Afgørelse om ændringer af monitoringsvilkår

Skodsbøl Deponi

Plan- og virksomhedsområdet
J.nr. ODE-432-00071
Ref. idhan/evalu
Den 24. februar 2010

Påbud om ændret monitoring af perkolat, grundvand og overfladevand på Skodsbøl Deponi.

Figur 1. Skodsbøl deponianlæg, og placering af grundvandsboringer på og omkring anlægget (muligvis fejlagtig, jf tekst).

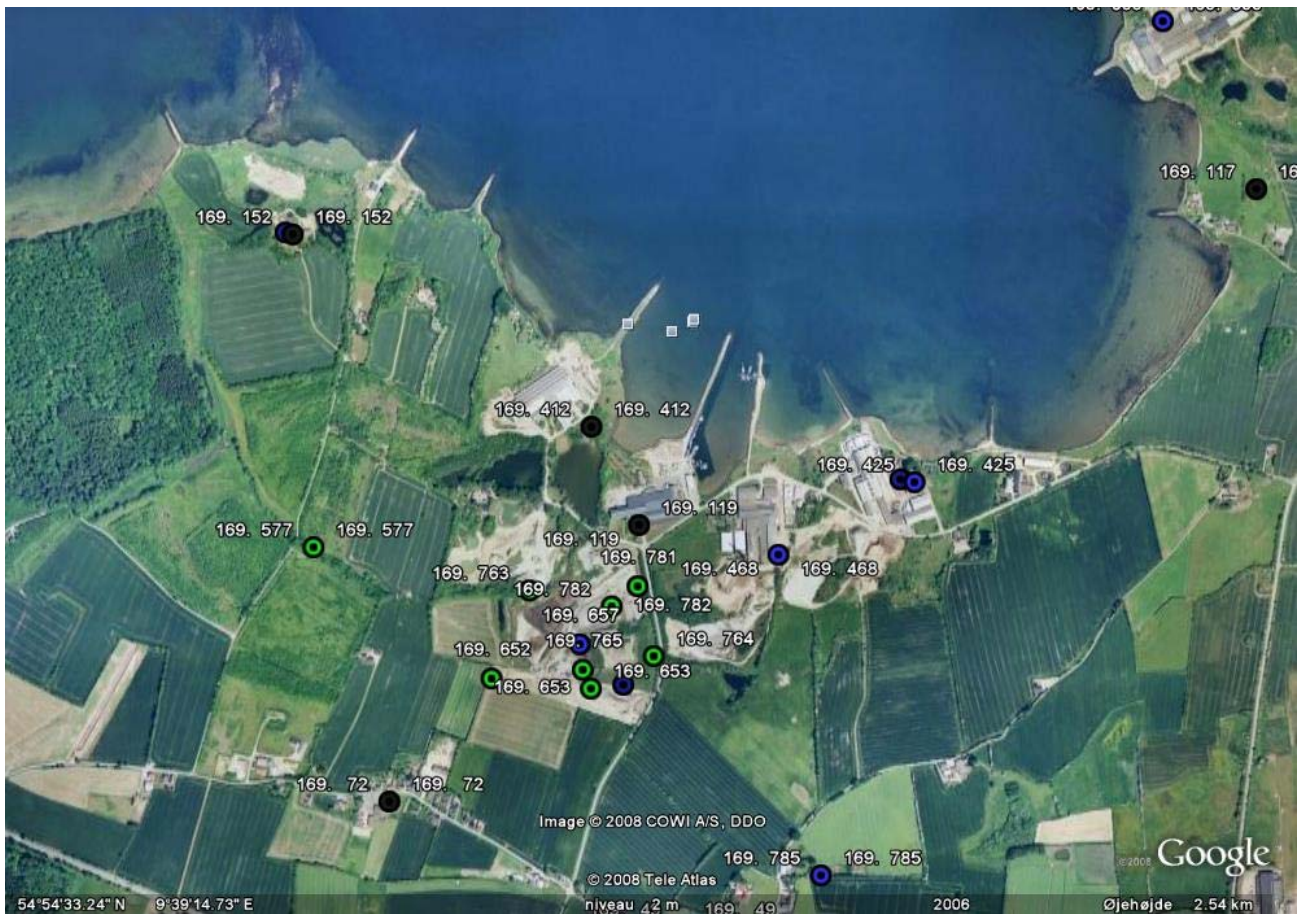
Indledningsvis skal det bemærkes, at der er uoverensstemmelse mellem placering af boringer på deponianlægget i www.geus.dk (via google earth, se fig. 1) og situationsplanen fra I/S Alssund Affald. I *Sønderjyllands Amts vurdering af grundvandsforhold, 2005*, er anvendt I/S Alssund Affalds situationsplan til den geologiske tolkning, og det forudsættes derfor, at dette er den korrekte angivelse af boringsplaceringer.
